Werk:
 Peperstraat Zaandam
 Zaandam

Fase:
 Aanvraag
 Omgevingsvergunning
 Blok 3

Onderwerp:
 Doorsneden

Tekeningnummer:
 03_300

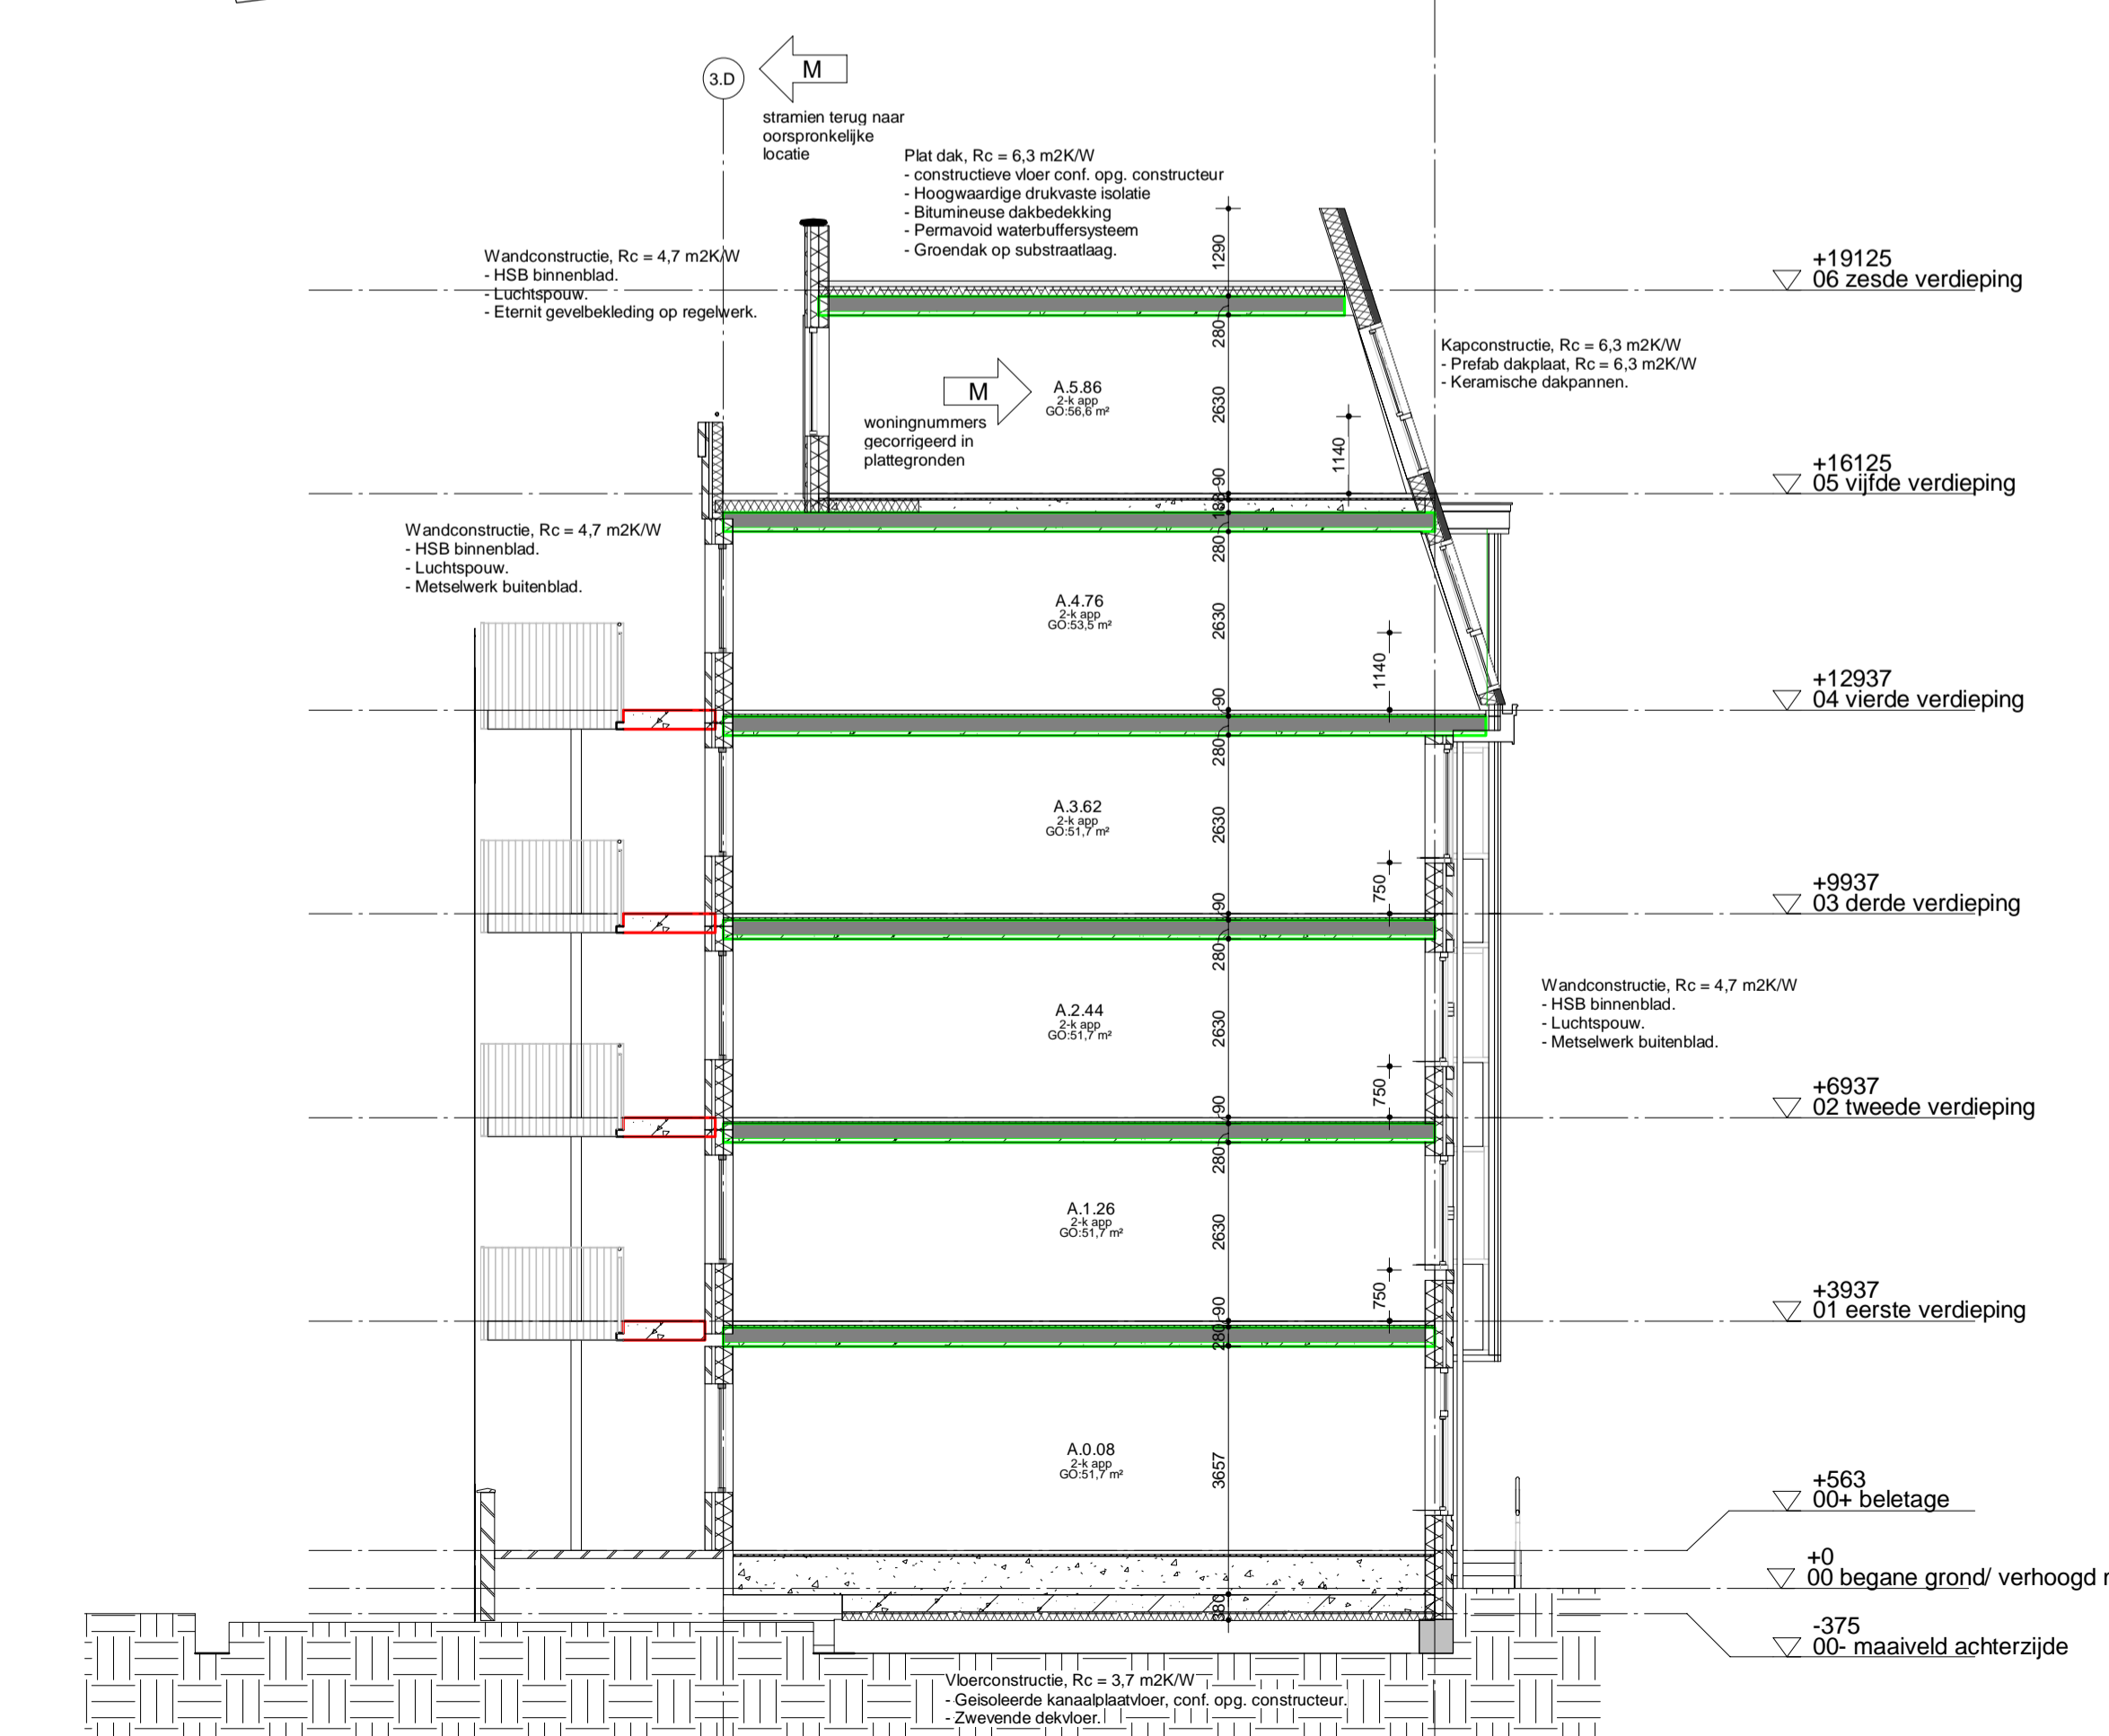
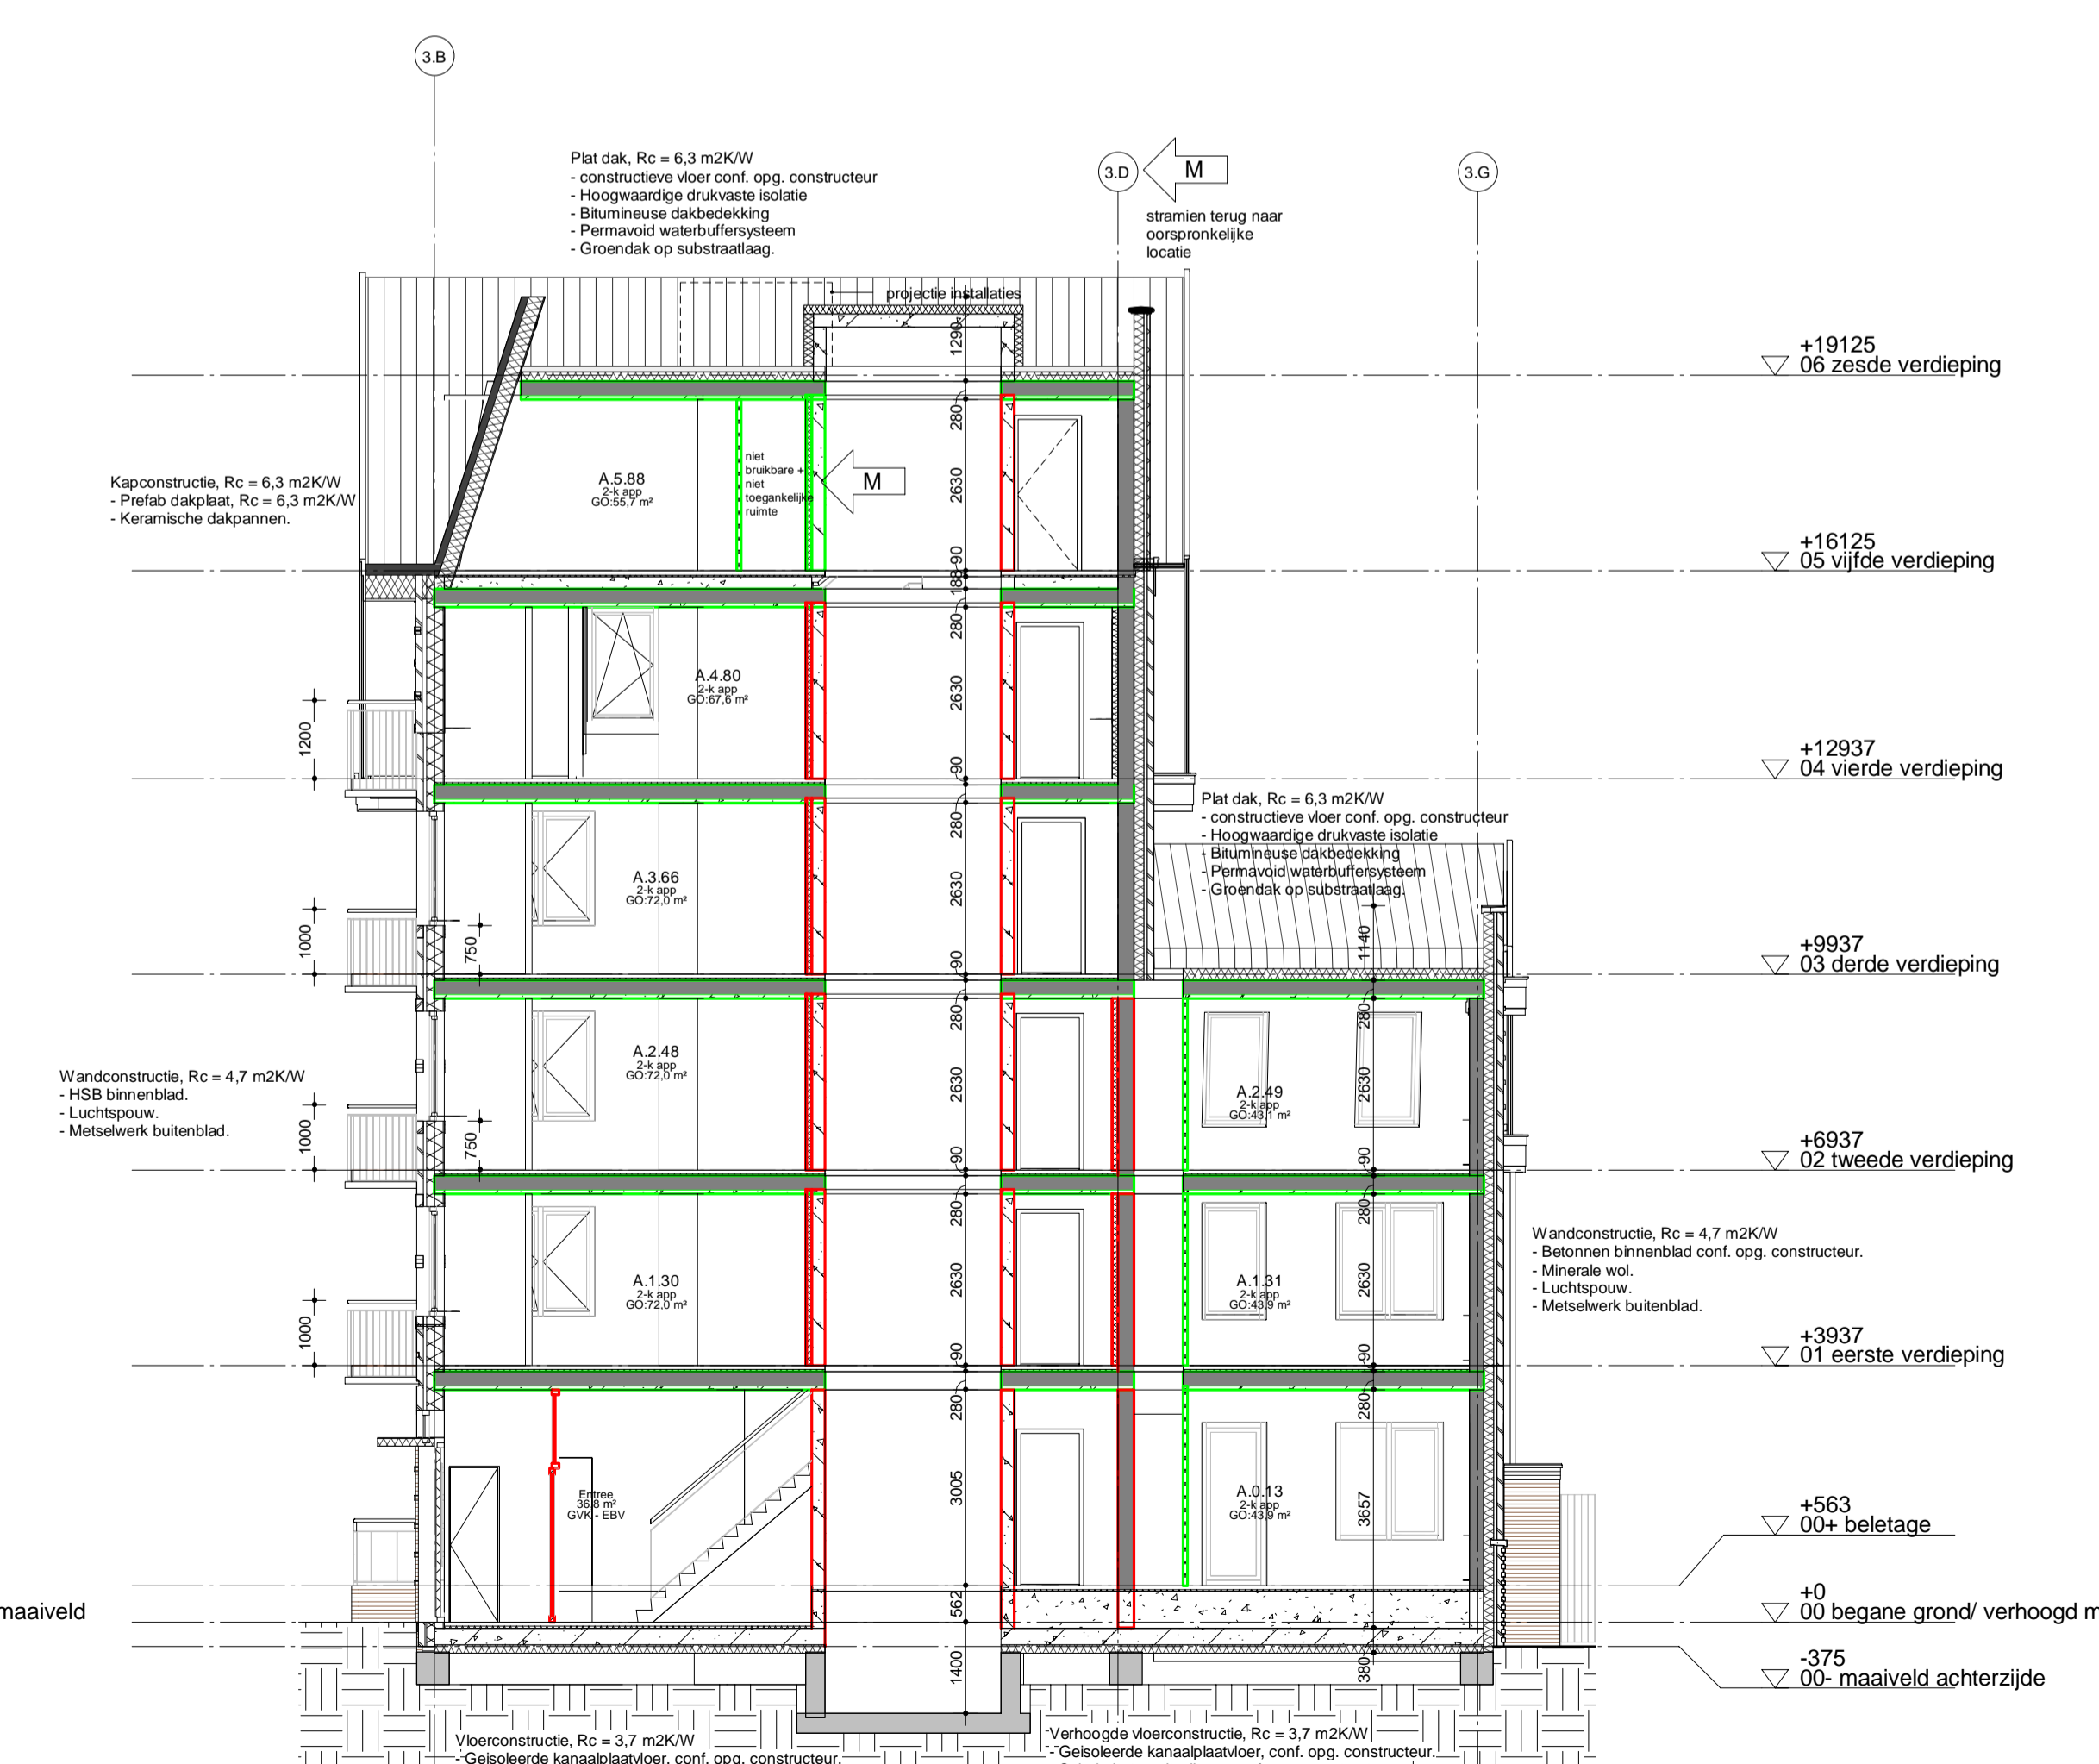
Brandveiligheid
 Voorzorgen ten aanzien van brandveiligheid, conform rapportage en advies van adviesbureau Walf Dikken; RB202086A4 d.d. 01.08.2025 wijziging M

Om rookdoorgang door luchtkanalen van ventilatiesystemen in het appartementscomplex te voorkomen, worden in de kanalen maatgevende rookkleppen welke op rolmechaniek in de desbetreffende ruimte zijn aangesloten toegepast.

Wijzigingen:
 - Brandveiligheid
